**Avis sur le projet de parc photovoltaïque flottant  
site « CS du Breuil Haut » - lieu-dit « Parets »  
sur la commune de Roumengoux (Ariège)**

N°Saisine : 2023-11662

N°MRAe : 2023APO58

Avis émis le 20 avril 2023

Figure 3 : localisation des observations d'oiseaux et des enjeux de leurs habitats naturels – Google satellite – réalisation Artifex

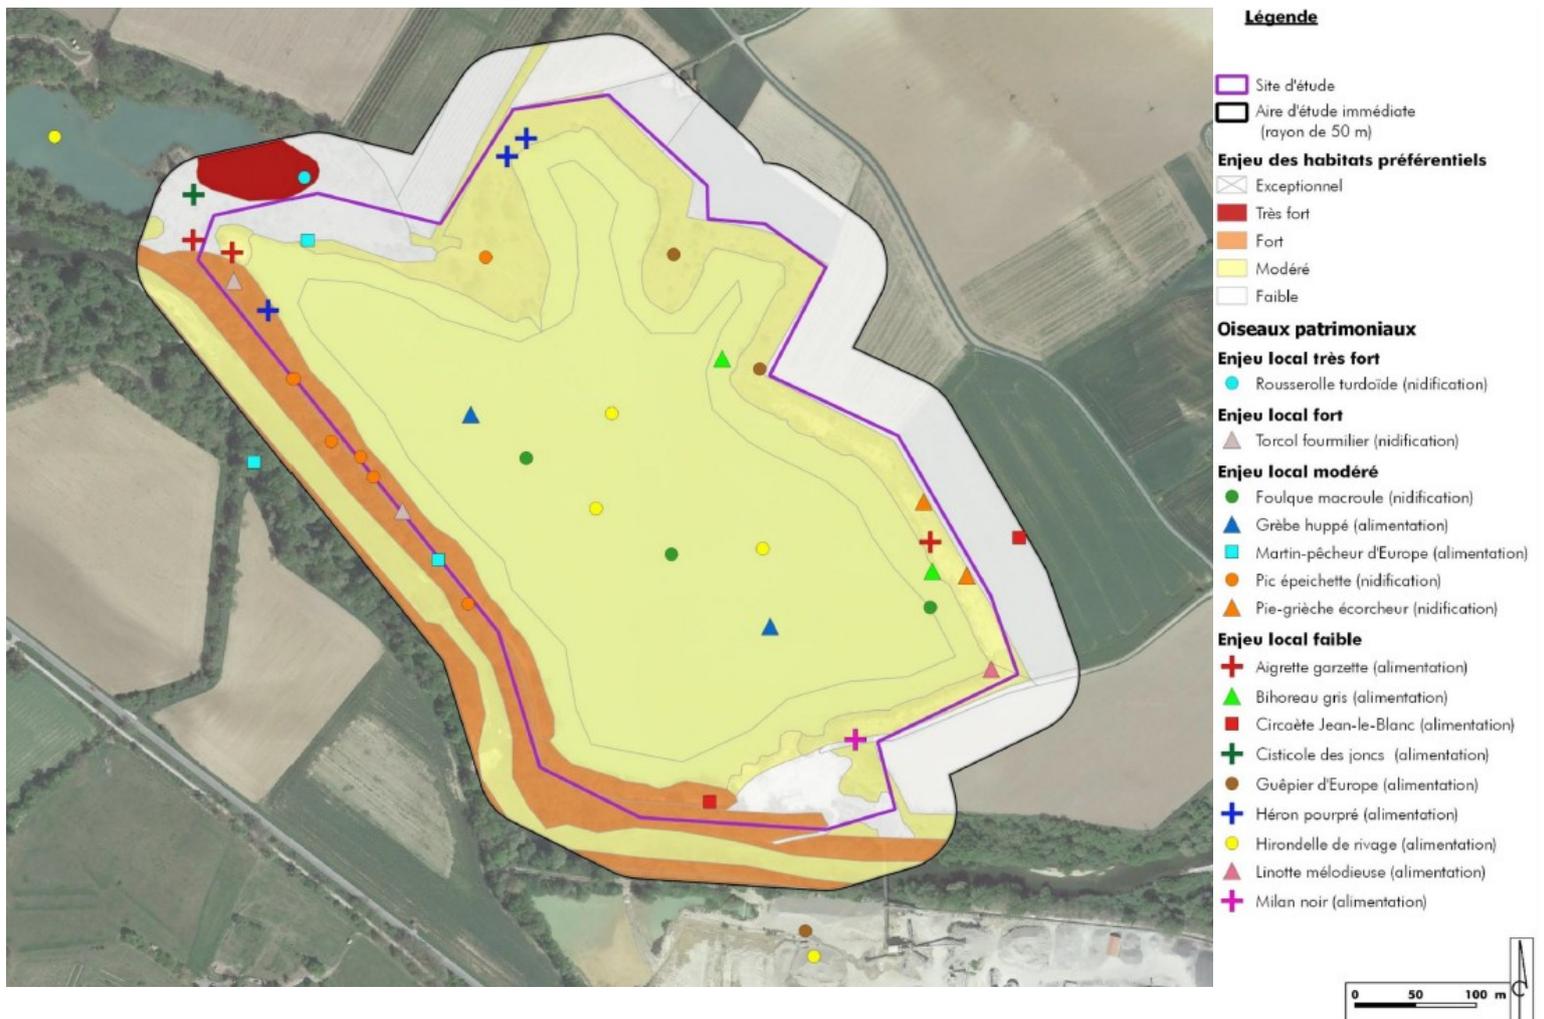
La présence des panneaux flottants va réduire le développement des phytoplanctons sous la surface aquatique couverte (60 % du plan d'eau), ce qui va réduire les ressources alimentaires (poissons) des oiseaux inféodés au plan d'eau.

Par ailleurs, l'occupation du plan d'eau par les panneaux rendra ce dernier moins attractif pour la halte et le repos pour les espèces qui y sont inféodés, ainsi qu'aux espèces hivernantes et migratrices. La MRAe considère que la caractérisation de la perte d'habitat de chasse, le dérangement et la privation d'aire de repos pour les espèces hivernantes et migratrices est sous-évaluée (impact modéré) à la fois durant la phase de travaux et durant la phase d'exploitation de la centrale.

Le projet tel que présenté dans l'étude d'impact constituerait un facteur de perte de biodiversité et porterait atteinte à un nombre important d'espèces patrimoniales ou protégées, ainsi que pour les espèces communes.

**La MRAe recommande de revoir à la hausse le niveau des impacts sur la biodiversité en général et plus précisément pour l'avifaune hivernante et migratrice protégée et d'intégrer dans la suite de l'analyse le dérangement et la privation d'aire de repos, de chasse, de transit pour la faune volante à la fois durant la phase de travaux et durant la phase d'exploitation de la centrale, et de proposer des mesures pour en atténuer significativement les effets.**

**Figure 3 : Extrait de la cartographie informative des zones inondables d'Occitanie – Source DREAL Occitanie**

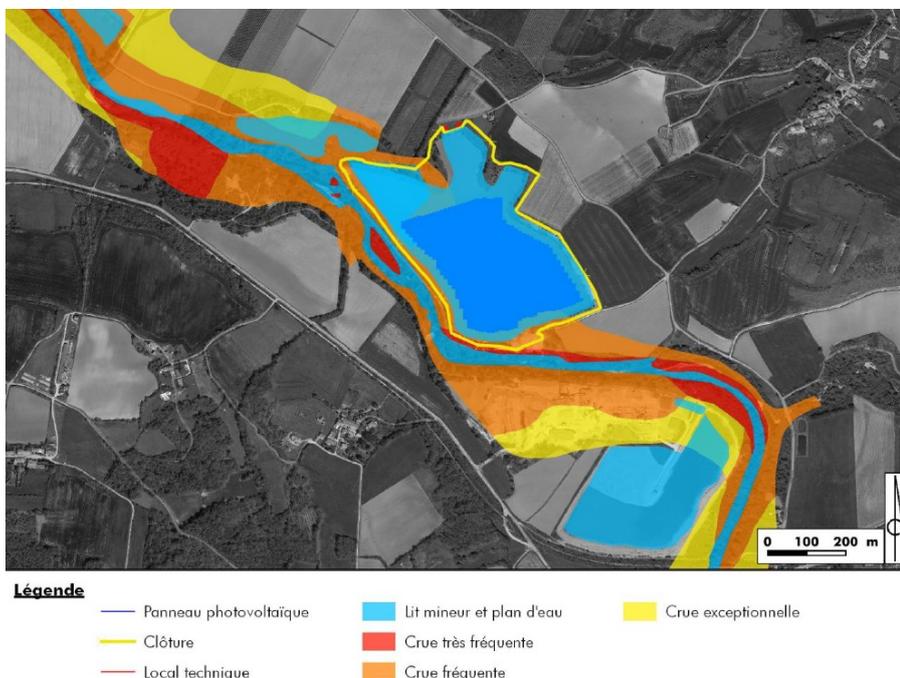
En l'absence de définition précise par les documents (AZI, CIZI affinée), l'aléa fort (et très fort) est assimilé selon la réglementation à la notion de crue fréquente retenue dans la cartographie des zones inondables (zones orange et rouge de la carte ci-dessus). Afin d'affiner localement les risques en matière d'inondation, une étude hydraulique a été réalisée en octobre 2021 et figure en annexe du dossier. Compte tenu des hauteurs d'eau (en cas de crue exceptionnelle le marnage pourrait atteindre 3 m) et des vitesses annoncées par l'étude (vitesse d'écoulement de l'Hers atteignant 3 m/s pour une crue exceptionnelle), le site présente une vulnérabilité notable au risque inondation.

Le choix technique de mise en place d'une clôture tout autour de l'emprise projet est susceptible de soustraire du lit majeur un champ d'expansion des crues par colmatage du grillage de la clôture.

Cette incidence (risque d'obstruction par des embâcles) est insuffisamment évaluée dans l'étude d'impact pour les parcelles du projet ainsi que pour les parcelles voisines<sup>21</sup>.

Enfin, l'étude d'impact ne démontre pas que le choix d'ancrage des modules PV sur l'eau par la technique du poids mort (poids lestés au fond de l'eau) n'est pas de nature à générer une aggravation des embâcles.

Malgré un risque inondation fort (à localement très fort), l'étude d'impact ne comporte pas de mesures d'évitement, de réduction et de compensation. En l'état du dossier, le risque inondation apparaît insuffisamment pris en compte.

**La MRAe recommande de reprendre les conclusions de l'étude hydraulique afin de démontrer que la réalisation du projet ne constituera pas une aggravation du risque inondation (notamment du fait de la limitation du champ d'expansion des crues par la création d'embâcle).**

**La MRAe recommande d'intégrer dans l'étude d'impact des mesures d'évitement, de réduction et compensation permettant de minimiser les incidences directes et indirectes du projet pour ne pas aggraver le risque d'inondation.**
